La coupe B à laquelle vous faites référence fait partie du rapport et des dessins conformes à l'exécution (TQC) concernant l'aménagement de la cellule A2, lesquels sont signés et scellés par un ingénieur. Plus spécifiquement, cette coupe est localisée sur la vue en plan du dessin EXCA-17-00 et est illustrée au dessin EXCA-22-01 (voir fichiers joints). Cette coupe ainsi que la vue en plan présentent les détails (dimensions et élévation réelles) représentant fidèlement les travaux d'aménagement de la cellule A2 qui ont été réalisés.

Objet : Demande d'informations relative à la coupe B EXCA-22 de la cellule A2

VUE EN PLAN

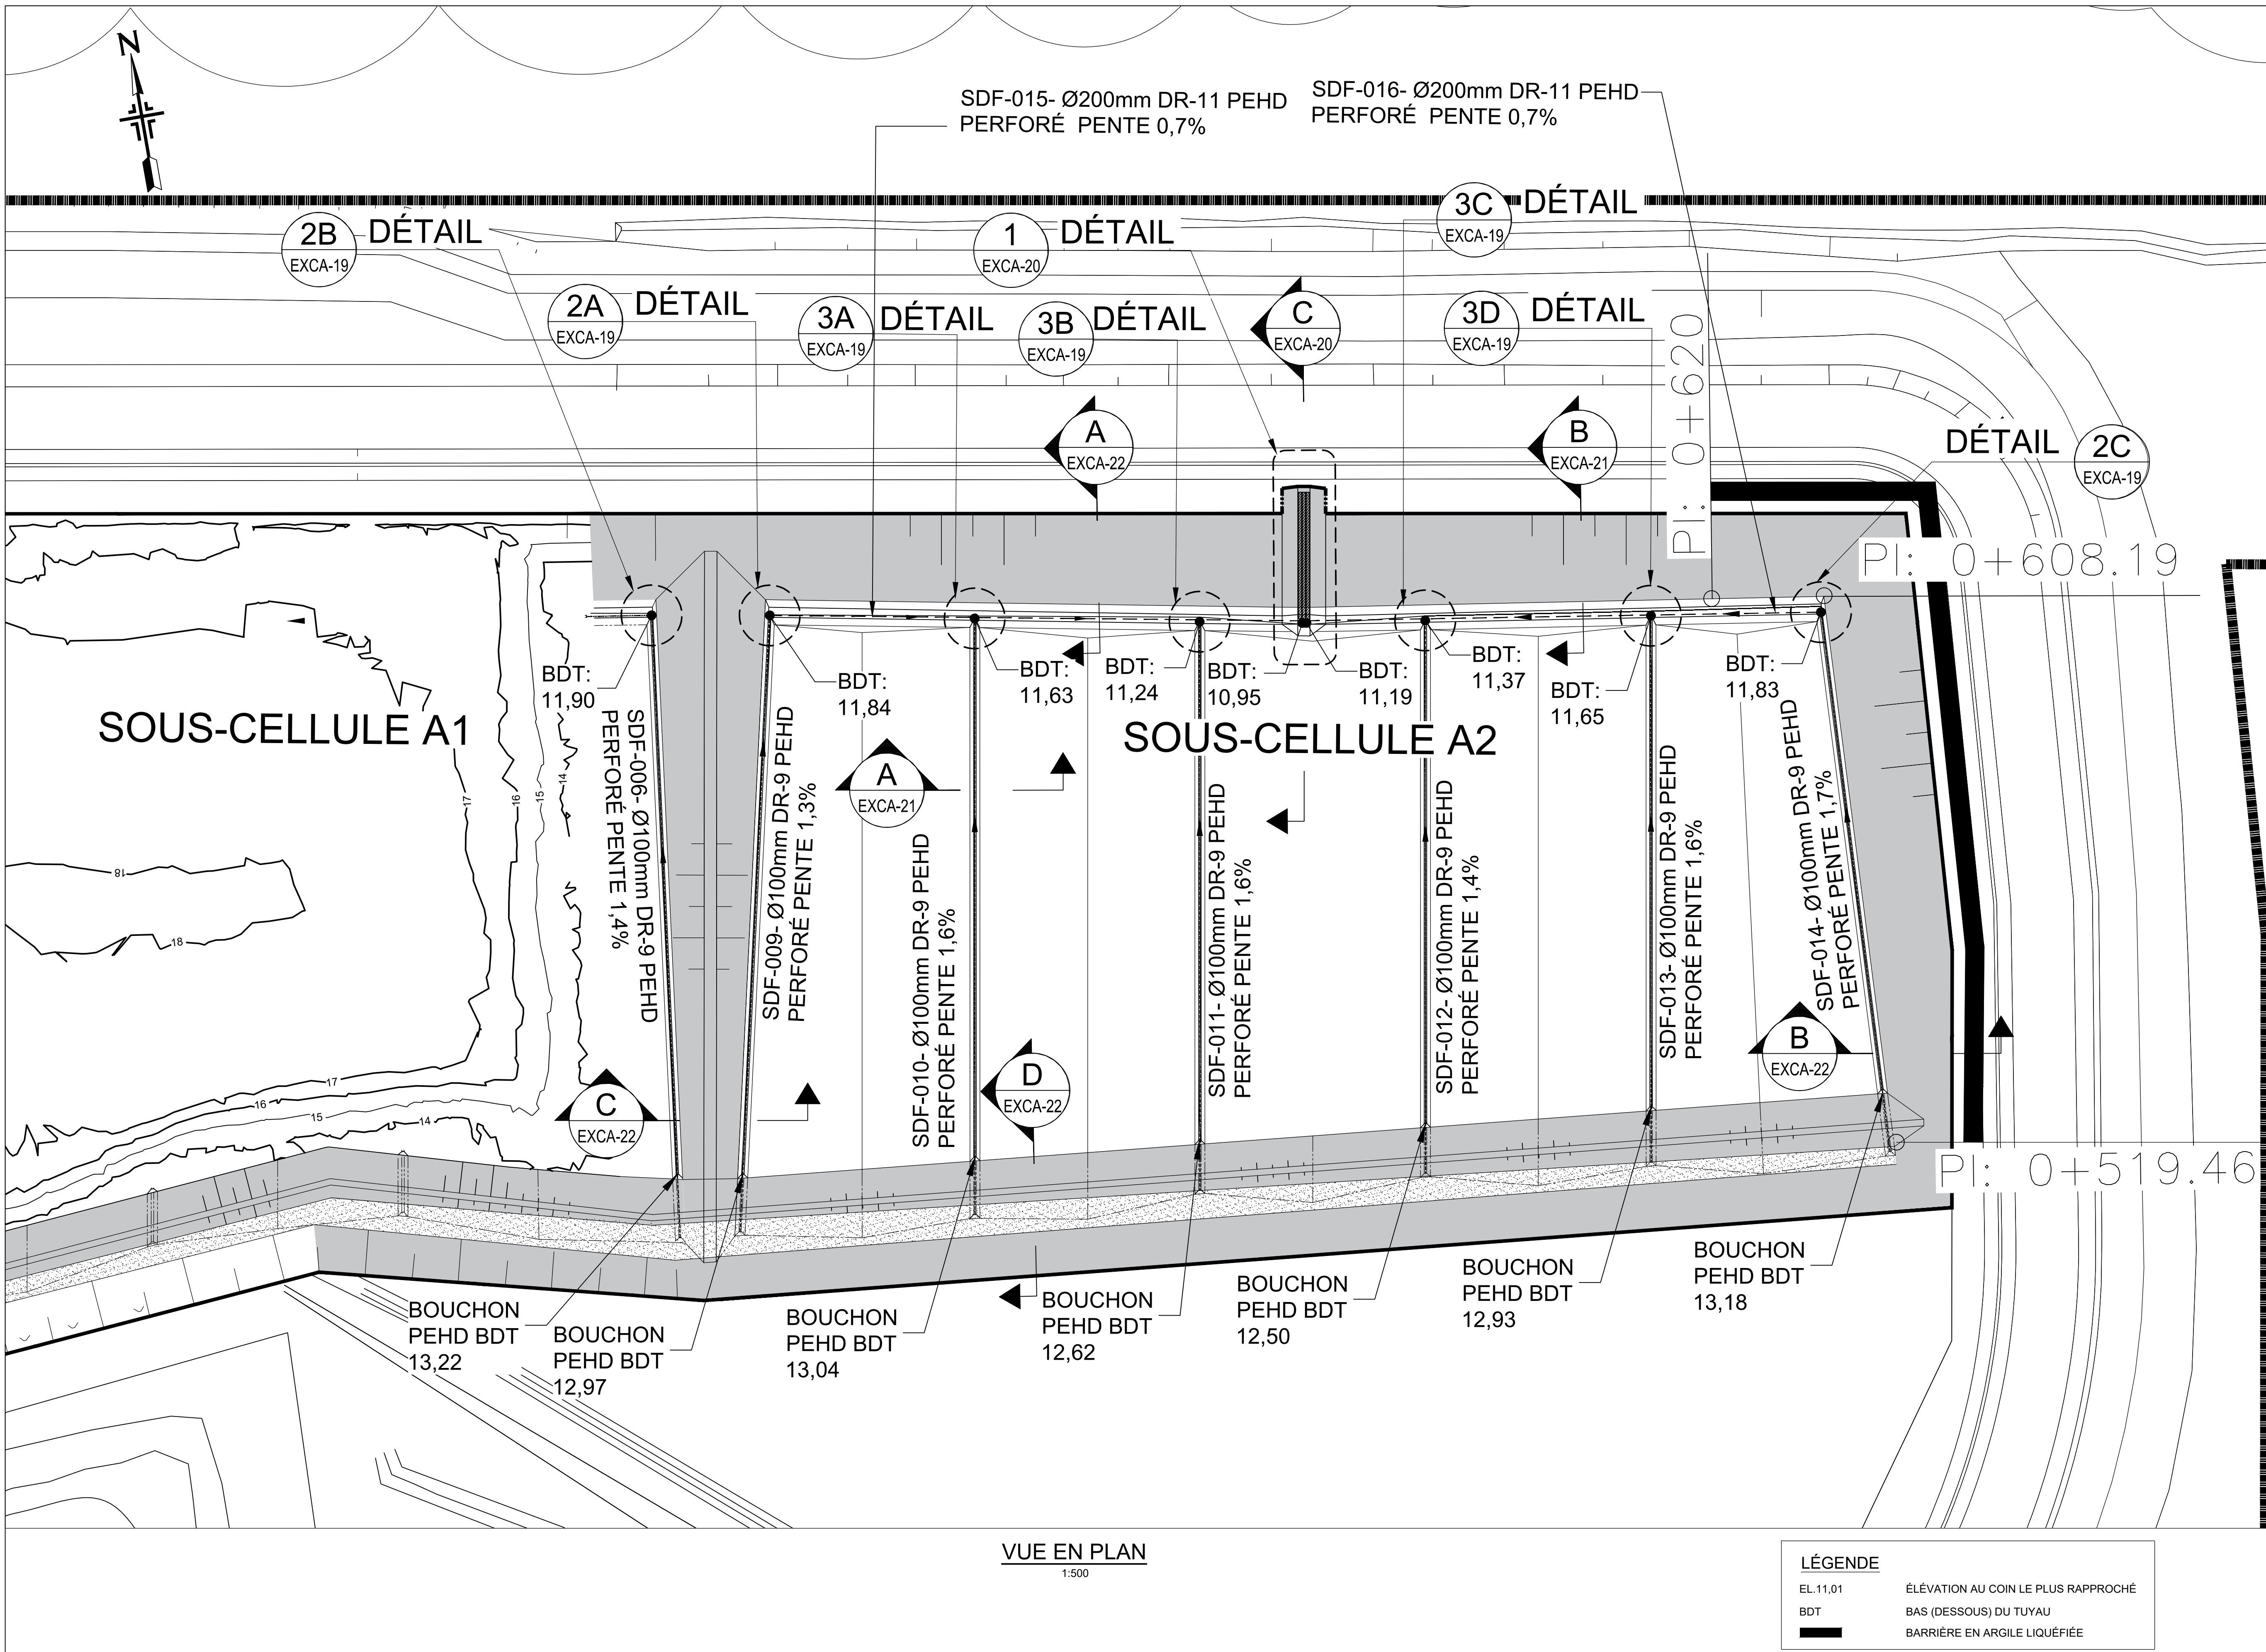
Je ne trouve pas de coupe B EXCA-22 (cellule A2) qui réponde à la définition d'un plan tel que construit, **i.e. avec les dimensions réelles** et signée par un ingénieur. Êtes-vous en mesure de nous faire parvenir cette coupe ou de nous indiquer où elle se trouve précisément dans le PDF ou non?

Pour l'analyse du dossier de modification du décret, la coupe B EXCA-22 de la cellule A2 telle que construite doit être fournie (se référer aux pages 709 et 710 du pdf pour la position de la coupe). La coupe-type présentée à la page 714 ne permet pas de savoir ce que Signaterre a fait et propose de refaire. Pour toute information utile, des éclaircissements sur cette coupe ont été demandés à la question QCM-2. La coupe fournie à l'annexe 2 ne fournit pas d'explications supplémentaires.

La coupe B EXCA-22 fait partie des dessins finaux (TQC) d'aménagement de la cellule A2 et présente les détails de l'aménagement réalisé à l'endroit des parois extérieures de cette cellule. Toutefois, tel qu'indiqué dans la réponse à la QCM-2 du document de réponse qui vous a été transmis le 19 décembre 2025, les plans localisant les différentes mesures d'aménagement qui ont été mises en place à l'endroit des sous-cellules A2 et A3 et celles proposées à l'endroit des parois externes des sous-cellules A4, A5, B1 et B2 sont joints à l'Annexe 2 du document de réponse. Ces plans présentent également une coupe type décrivant les mesures qui ont été mises en place à l'endroit des sous-cellules A2 et A3 et celles qui sont proposées à l'endroit des sous-cellules A4, A5, B1 et B2, dans le cas où la longueur des parois est constituée à moins de 50% d'argile naturelle. Ces plans indiquent clairement les mesures qui sont proposées tout le long des parois des cellules A et B.
